Additif 28: Règlement n° 29

Révision 1 – Amendement 3

Complément 2 à la série 02 des amendements – Date d'entrée en vigueur: 13 février 2014

Prescriptions uniformes relatives à l'homologation des véhicules en ce qui concerne la protection des occupants de la cabine d'un véhicule utilitaire

Annexe 3, appendice 2,

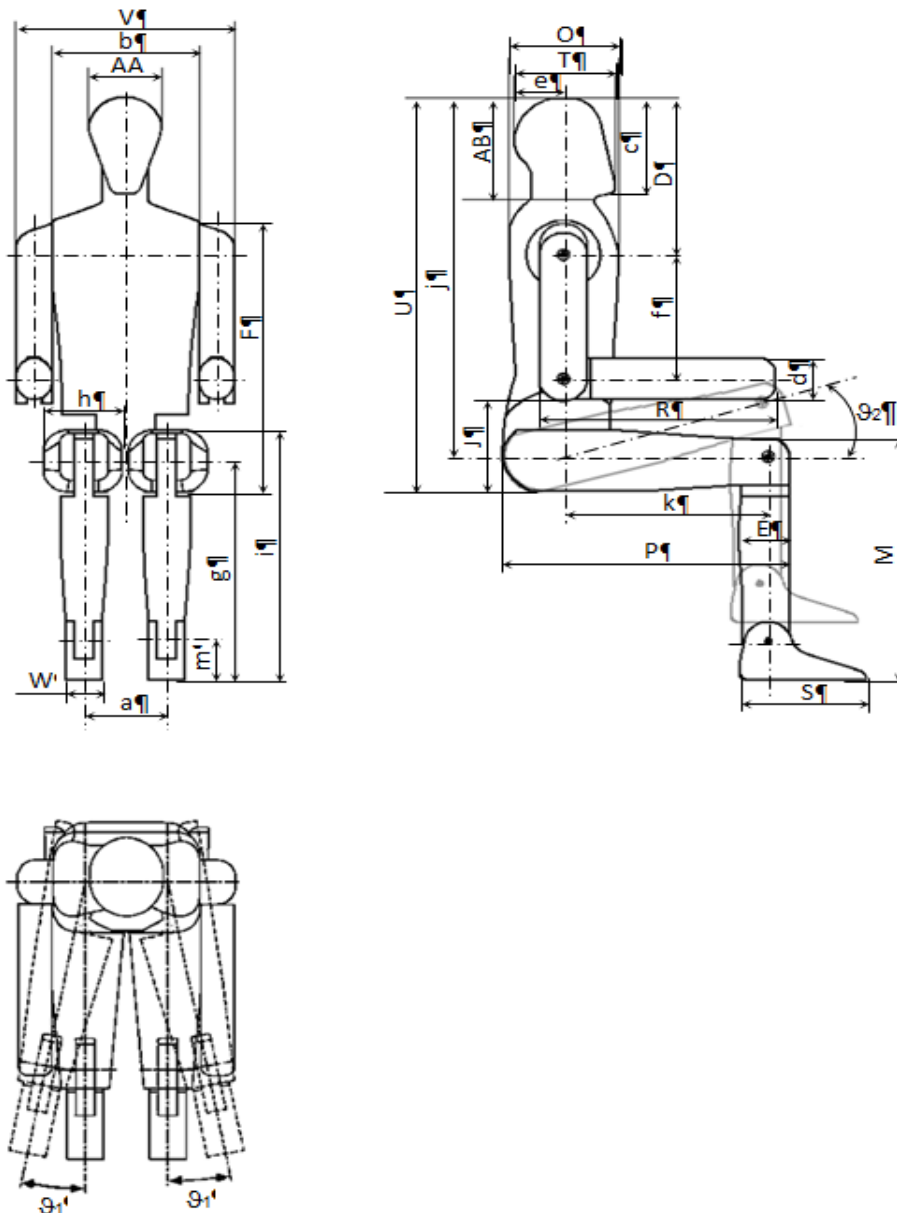
Figure, modifier comme suit:
